DIVISIONE V – SISTEMI DI VALUTAZIONE AMBIENTALE

Oggetto: [ID_VIP: 5556] “Sopraelevazione del muro di protezione lato sud Area Centrale/Cluster A” all’interno del sito dell’impianto di stoccaggio di gas naturale in sotterraneo di Cornegliano Laudense. Proponente Ital Gas Storage S.p.A. Valutazione preliminare ai sensi dell’art. 6 comma 9 del D.Lgs. 152/2006 – Nota tecnica.

Figura 1 –Vista in pianta con indicazioni di altezza degli elementi significativi. (il muro da sopraelevare con la barriera fonoassorbente è quello indicato in basso nella figura, con una linea orizzontale rossa)

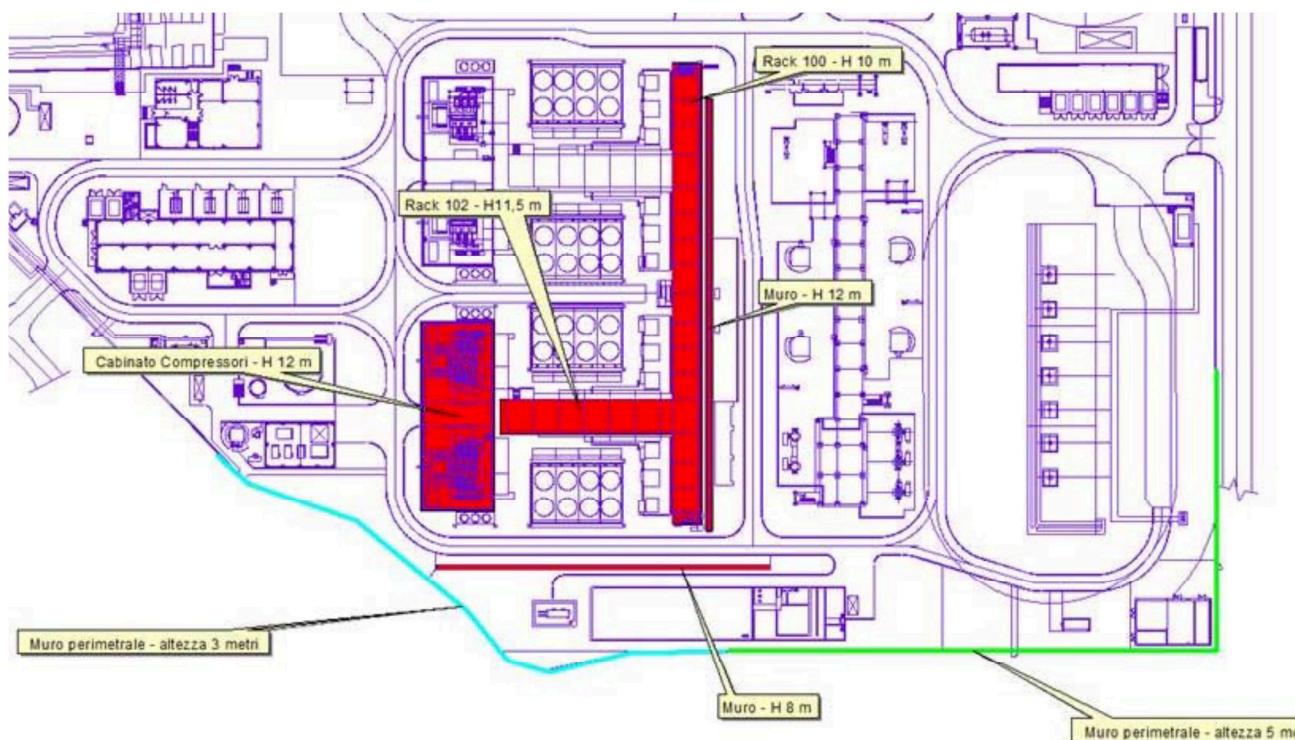
Per quanto concerne l'impatto visivo dell'intervento, e non essendo tra l'altro l'area vincolata da un punto di vista paesaggistico, si concorda con la Società sul fatto che esso sia da considerarsi trascurabile sia per il ridotto ingombro dei pannelli sia e soprattutto per il fatto che esso si colloca all'interno di un muro perimetrale dell'impianto.
